INFORMATION TECHNIQUE

Date : 24.10.2023
 IT : 1423
 Type(s) de distributeur(s) : Siamonie Smart

Nouveau cache de moulin

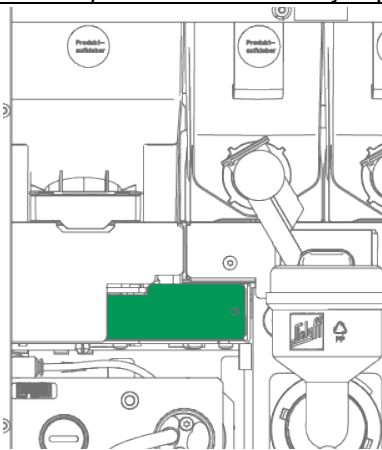
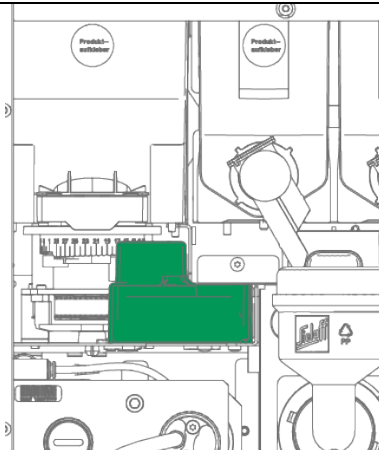
Dans la série Siamonie Smart, la zone entre le moulin et la rampe à café moulu a été optimisée. Pour mieux couvrir l'espace entre la sortie du moulin et la rampe à café moulu, nous avons introduit un nouveau cache de moulin en PA6. Le nouveau cache en plastique remplace le cache métallique et ferme l'espace de la machine par emboîtement de forme.

Dans le cadre de cette modification, nous avons pu intégrer une aspiration pour l'éventuelle humidité en aménageant une ouverture vers l'aspiration de l'instantané.

À partir de la série 90540613 en semaine calendaire 13 de l'année 2023, ce nouveau cache sera monté de série.

L'équipement a posteriori des machines plus anciennes peut se faire via les kits d'équipement suivants :

4175033300	Kit Nouveau cache de moulin Mono	
4175033400	Kit Nouveau cache de moulin Duo	
4175033300	Kit Nouveau cache de moulin Mono XL	
4175033400	Kit Nouveau cache de moulin Duo XL
